DEVUELTO SIN OBSERVACIONES

PLANTA DE GNL, ESR Y CISTERNAS

DISTRIBUCION DE FUERZA EN PLANTA POTABILIZADORA Y PLANTA DE TRATAMIENTO DE AGUAS NEGRAS

P227538-USIIN1-PLA20-DR-0017

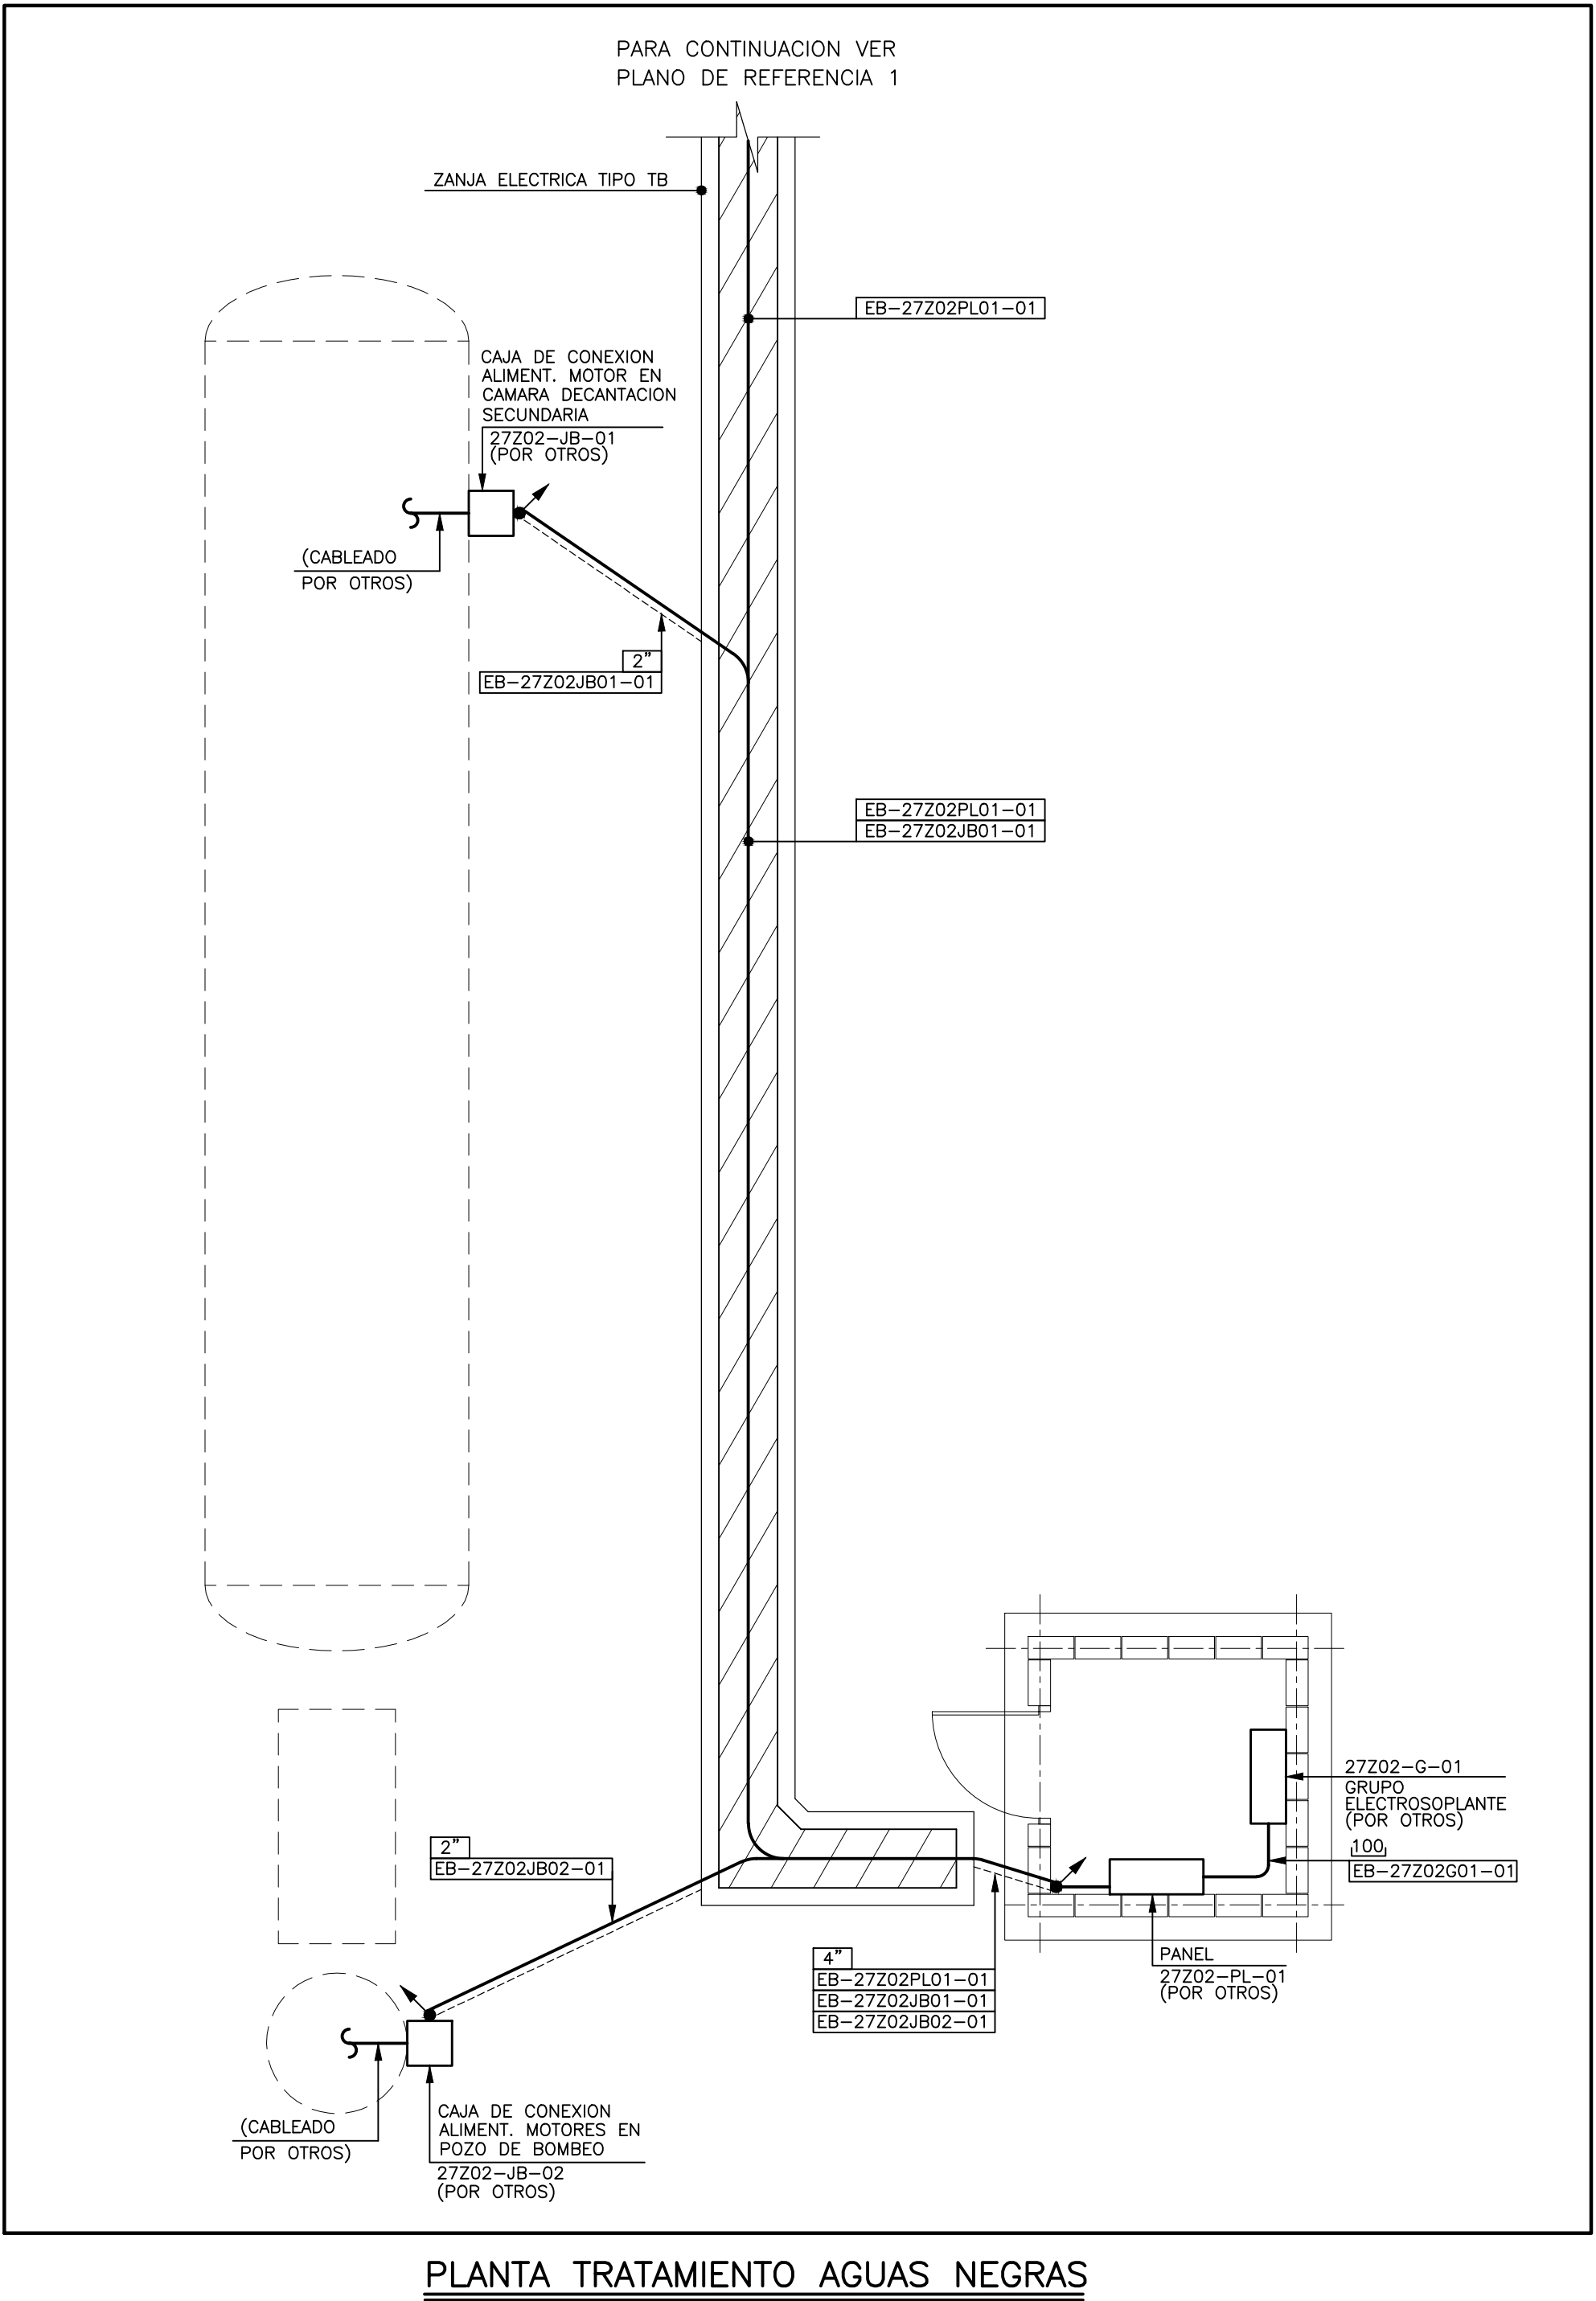
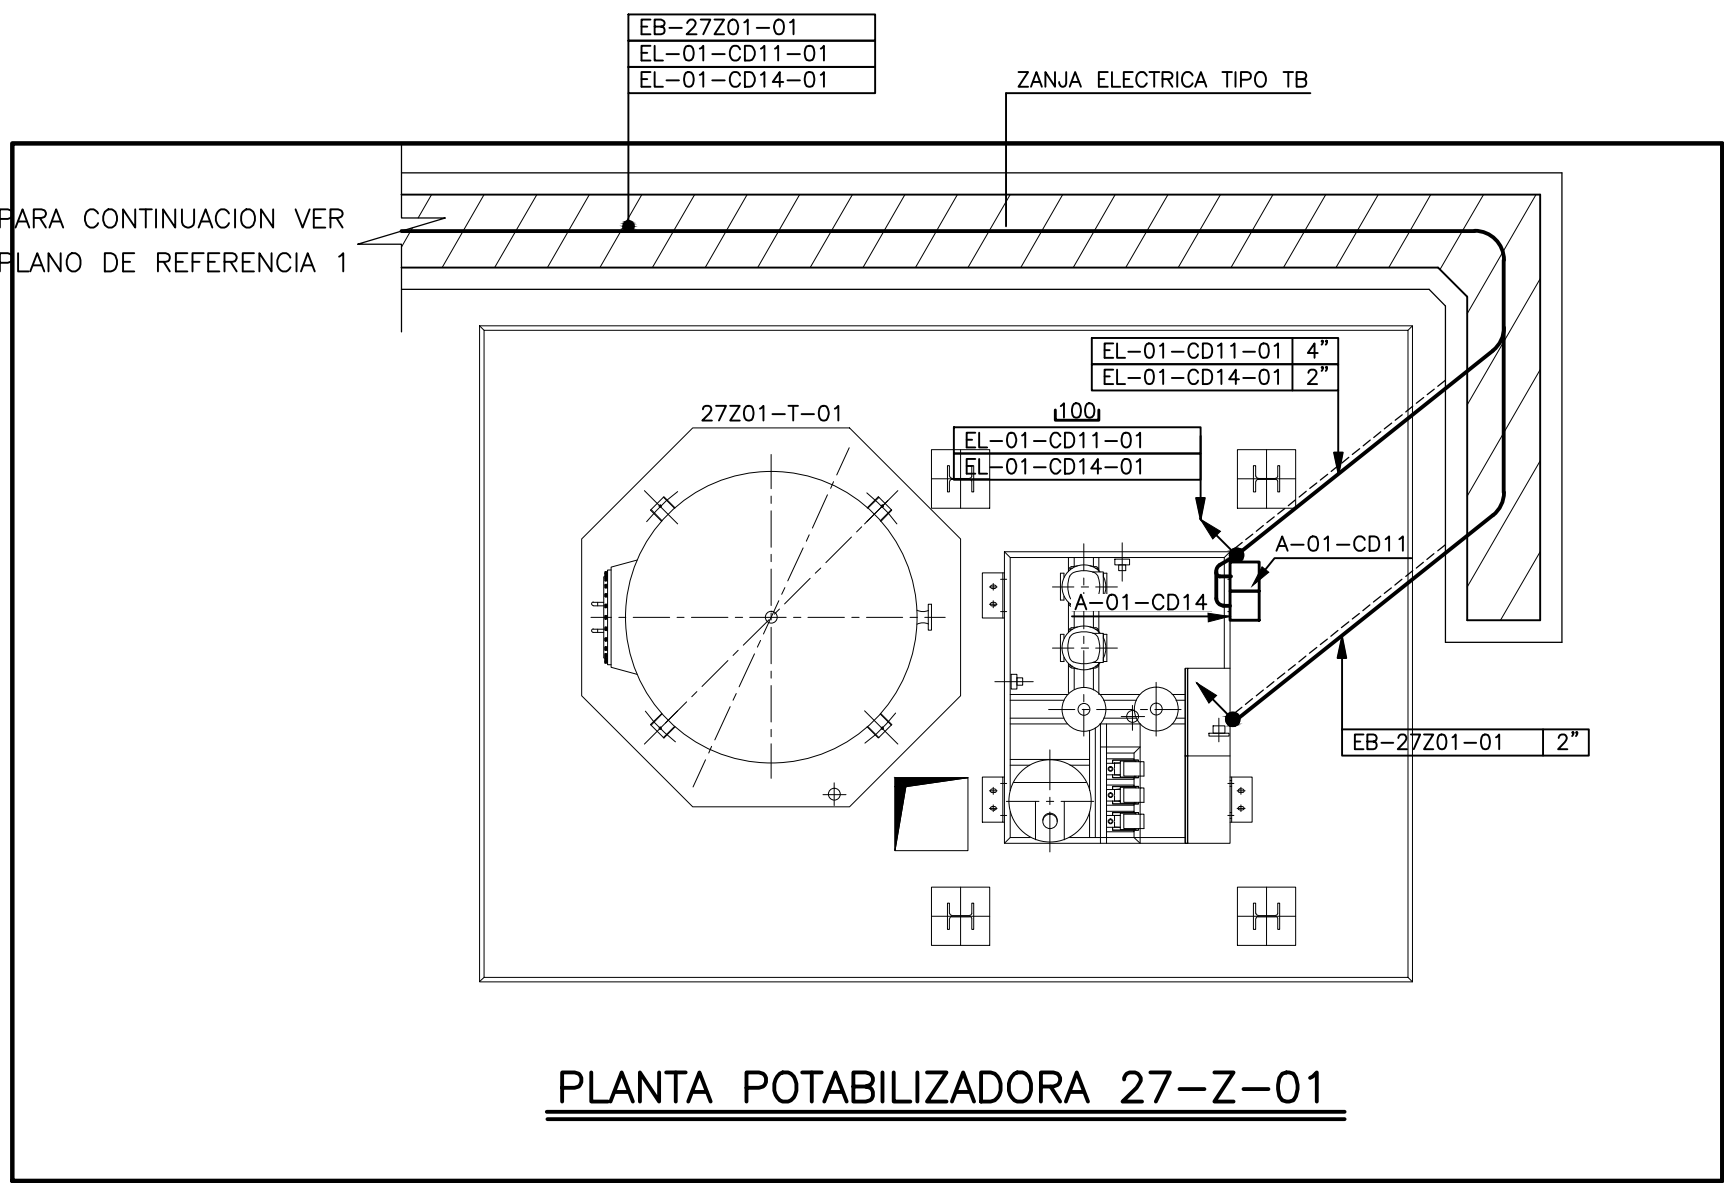
Comentario :No corresponde la aclaracion "por otros " dado que la responsabilidad de la UTE ante YPFB es integral.
